資料 2

# 築川ダム計画の基本高水流量は適正ではありません！

## < 実測と計算はこれだけ違う！ >

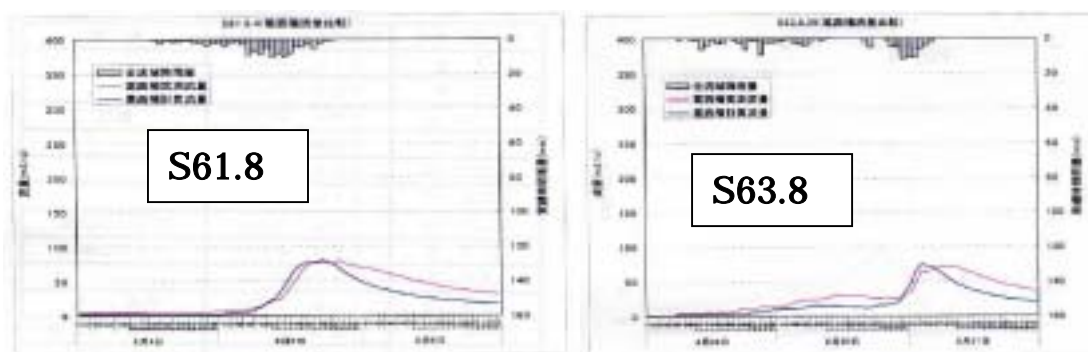
築川ダム事務所の前回提出資料 3 ( 1 5 ページ)にはこれまでの降雨の計算流量(確率年 1/100 引き伸ばし)が記されていますが、計算された数値は実測流量とあまりにもかけ離れています。

S54.8	S56.8	S61.8	S62.8	S33.9
2 日間雨量 C	123.6mm	165.6mm	117.7mm	153.2mm	110.1mm
引き伸ばし率 A (210 / C)	1.699	1.268	1.784	1.371	1.907
実測流量 B	124m <sup>3</sup> /s	295m <sup>3</sup> /s	80m <sup>3</sup> /s	176m <sup>3</sup> /s	?
実測引き伸ばし流量 B×A	211m <sup>3</sup> /s	374m <sup>3</sup> /s	143m <sup>3</sup> /s	241m <sup>3</sup> /s	?
計算引き伸ばし流量 (ダム計画)	420m <sup>3</sup> /s	502m <sup>3</sup> /s	458m <sup>3</sup> /s	335m <sup>3</sup> /s	773m <sup>3</sup> /s

## < つじつま合わせのモデル解析 >

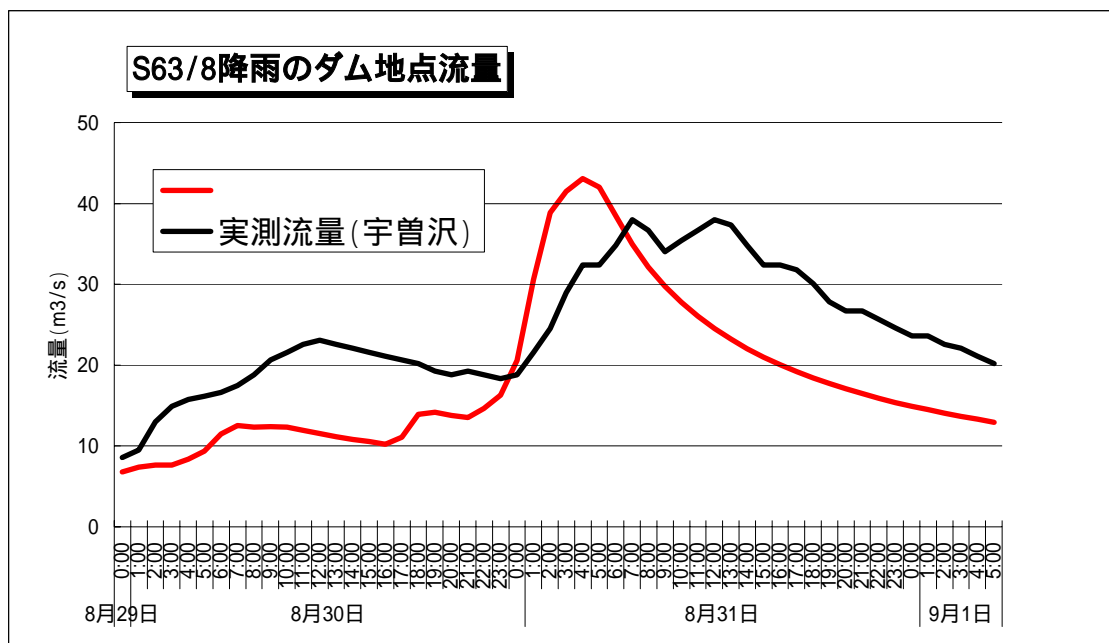
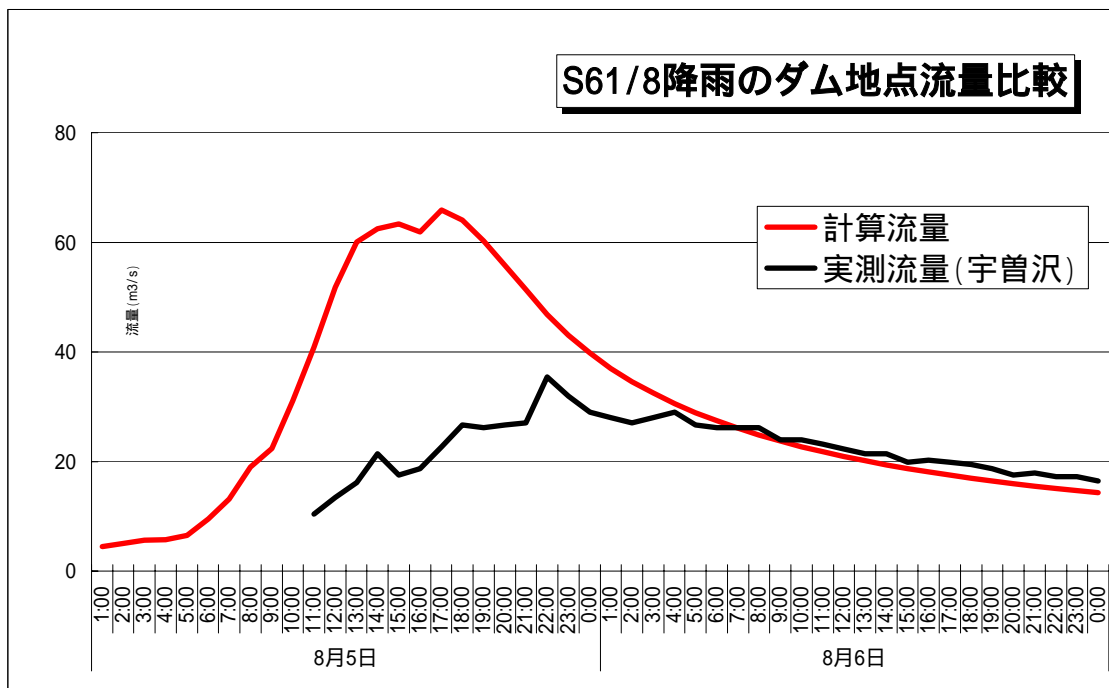
また、資料 3 の 1 0 ページには、モデル解析に使用した 6 降雨の基準点での洪水波形が記されています。

ところが、この洪水波形の途中経過であるダム地点の計算流量をグラフにすれば、実測流量とまるで違う波形になります。(次ページ参照)ちなみに、上図の基準点の計算波形も、(他の 4 降雨も含め)全てが実測より流出が早いため、波形が左側にずれています。これらも修正の余地がありそうです。

下図における計算流量は平成9年築川ダム計画書別冊のもの、実測流量は宇曾沢観測点（ダム予定地より1.7km下流）のもので

これらの降雨はモデル解析（定数の確認作業）に使用されました。築川ダム計画では、中間過程でこのようなずれが生じているにもかかわらず、基準点波形でつじつまを合わせることで、基本高水流量 780m³/s 算出に使用した定数は正しいと言っているのです。

### <台風6号(H14.7)の流出計算もメチャクチャです>

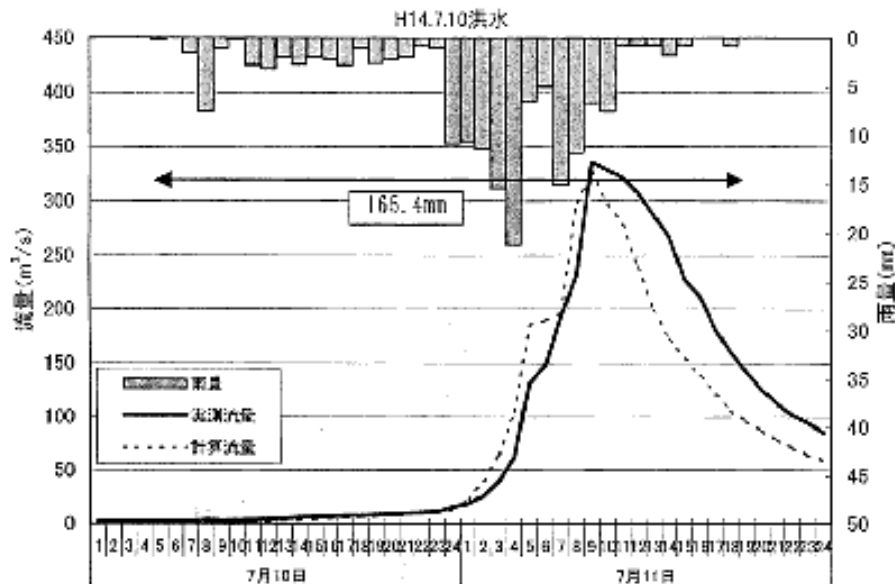
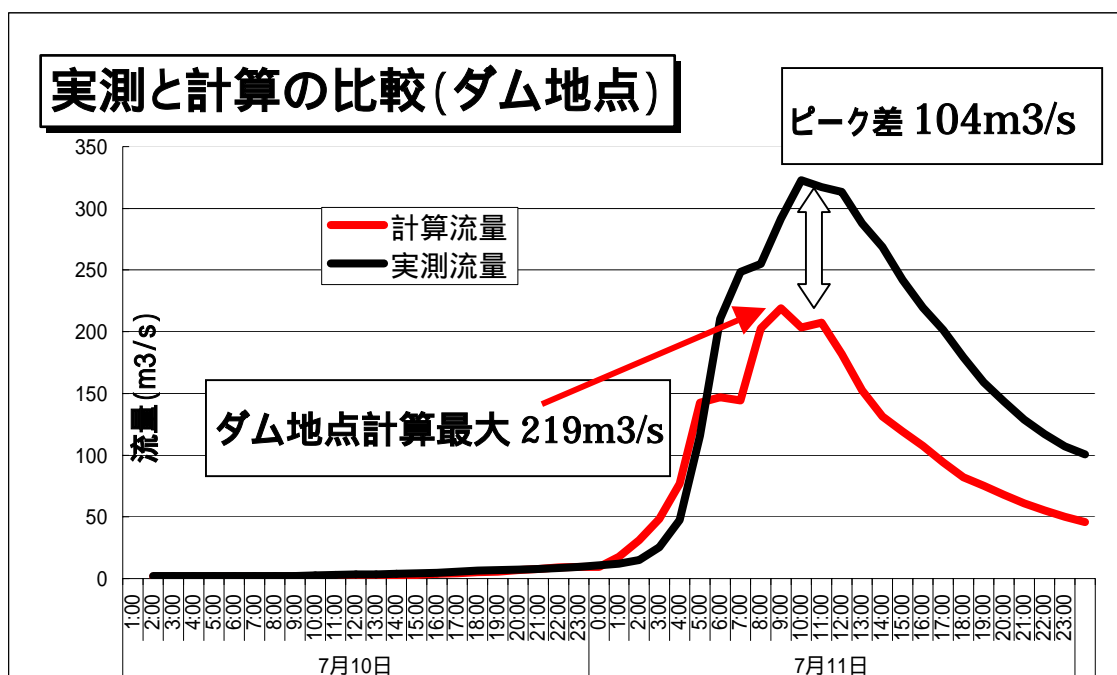
ダム計画では、平成14年度計画書において再度、平成14年降雨(台風6号)を使用して流出解析を行っています。

しかし、これも波形が合致しているのは基準点のみで、他の観測点の洪水波形は大きなずれが生じています。(厳密に言えば、これも計算波形が早めに生起しており、到達時間などの修正が必要なようです。)

実測流量は宇曾沢観測点(ダム予定地より1.7km下流)のものです。

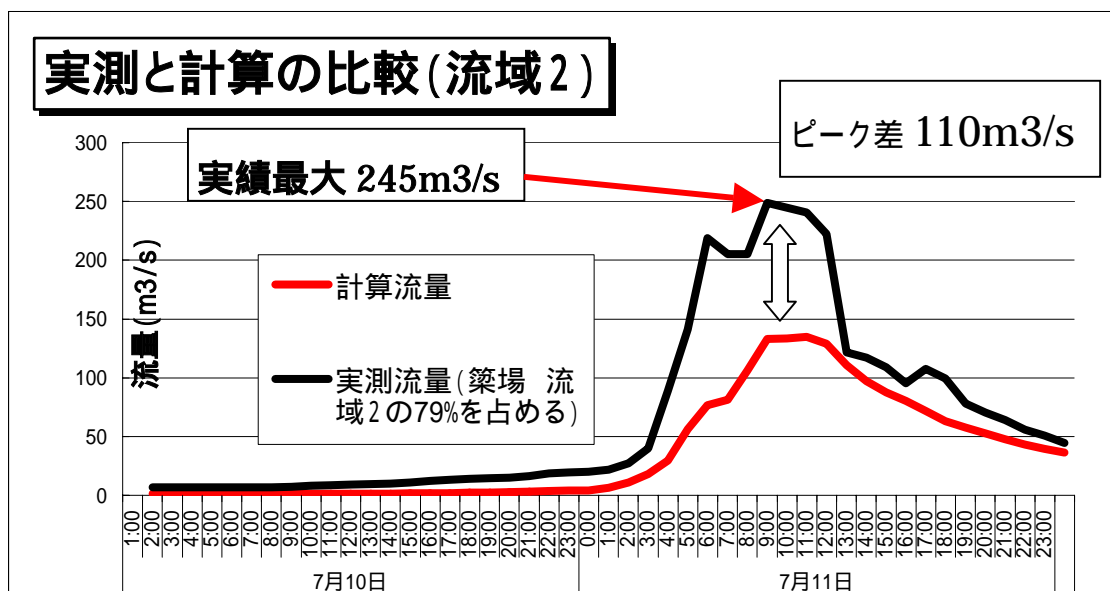
ダム地点での計算最大流量（前ページ）は219m<sup>3</sup>/sですが、これは流域1（築川上流）と合流する前の築場地点（ダム地点より8.2km上流）の最大流量245m<sup>3</sup>/sにも及ばず、基準点での波形の一致はむしろ驚きです。

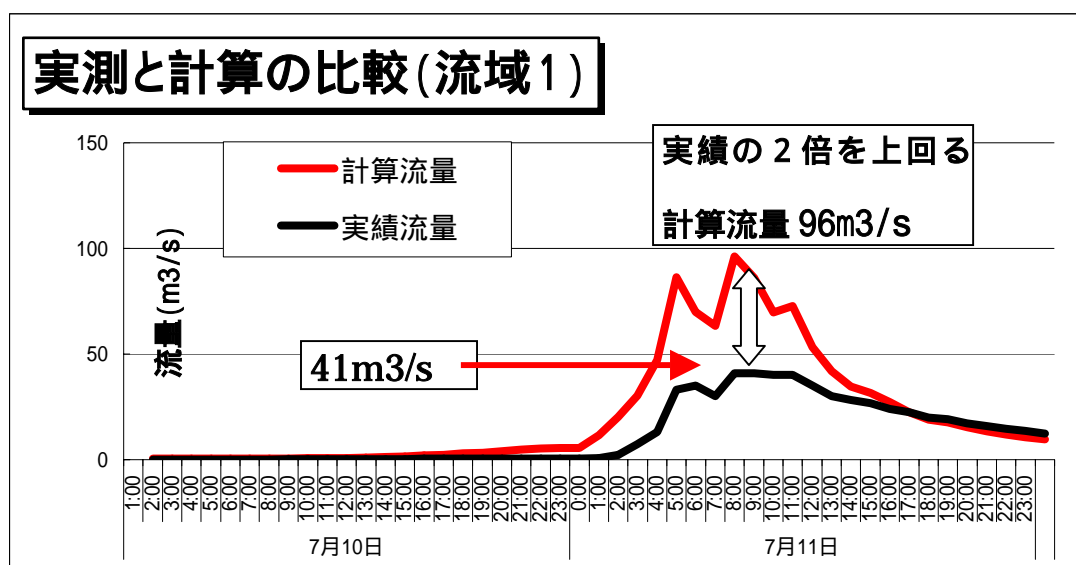
流域1ではこれまでと反対に計算流量が実績を大きく上回っています。（実績流量は中村観測点（流域1の55%を占める）のもの。）

このように築川ダム計画では、流域ごとの流量の割合が実測とまるで一致していません。流域1（築川上流）と流域3（ダム下流）を意図的に大きく配分し、基準点（北上川との合流点）において、現実には起こりそうも無い780m<sup>3</sup>/sという過大な基本高水流量を作り上げたのです。

## < 土壌の湿潤度を表す係数、飽和雨量・1次流出率の問題点 >

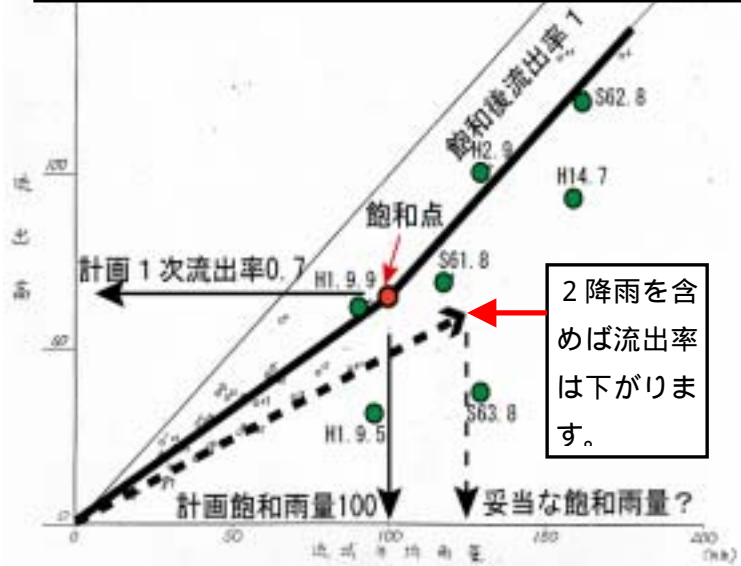
築川ダム計画では飽和雨量・1次流出率の決定を、

降雨群をプロットして、流出率が変化する点（飽和点）を見つけだし、その点までの雨量と流出高の比率から割り出していますが、この相関図にはモデル解析に使用した H1/9/5、S63/8 降雨が抜け落ちていました。この2降雨は計画の採用値を大幅に下回り、意図的に除外されたようです。

上図の H1/9/5、S63/8、H14/7 降雨ポイントは当方で算出。  
H2/9 降雨は区界雨量での修正により右方向に移動する。

## < 矛盾だらけのモデル解析降雨の飽和雨量と1次流出率 >

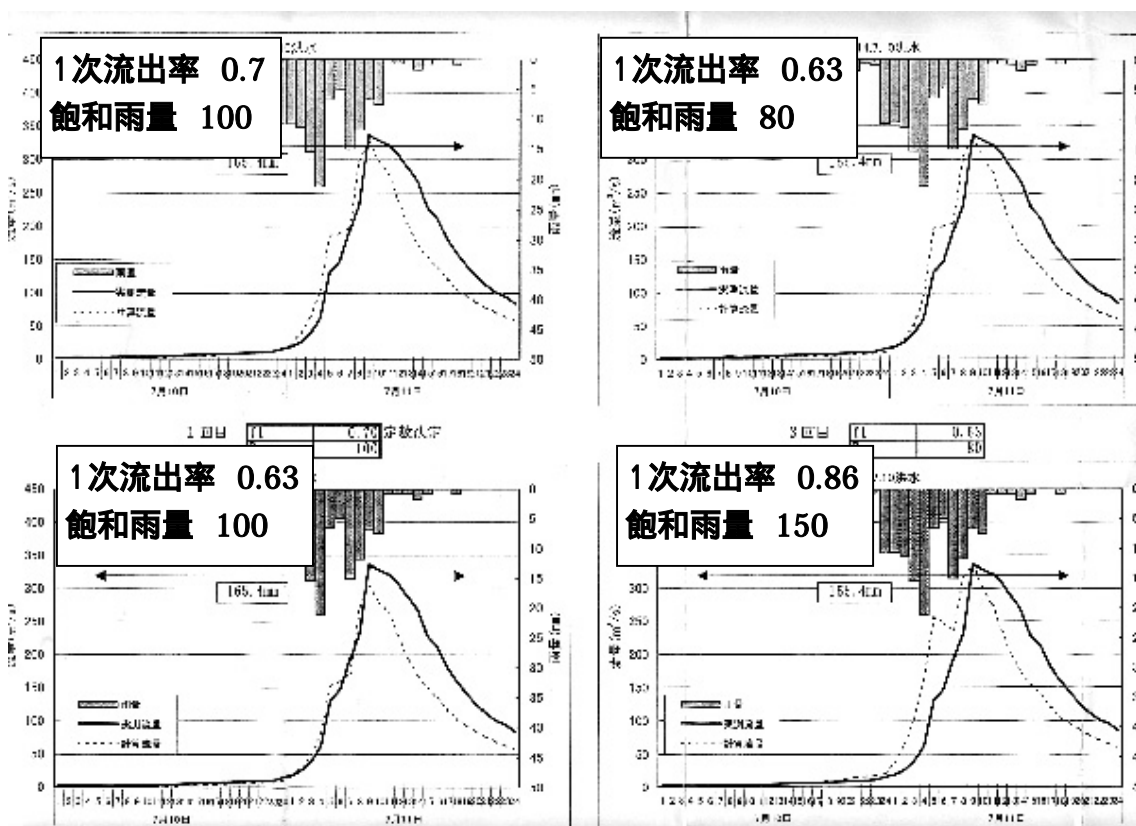
実測値（上グラフ）と計算に使用された数値はまるで違い、どのような意図で選択されたのか不明です。前期降雨との相関も全く見られません。

このような結果になった理由として、『降雨の集中度を考慮しない2日間雨量の採用』『他の定数を固定し、修正をしなかった』『3流域の到達時間を短めに設定し、ピークが重なるように計算した』等があげられます。

基準点波形をあらかじめ実測と合わせておき、その後に計算したという手順前後が、相関の全くない飽和雨量と1次流出率の数値として現れたのです。

最も修正すべき点は明らかであり、それは近年観測されている中村・築場の流量資料をもとに、流域1・流域2の妥当な到達時間を配分することです。
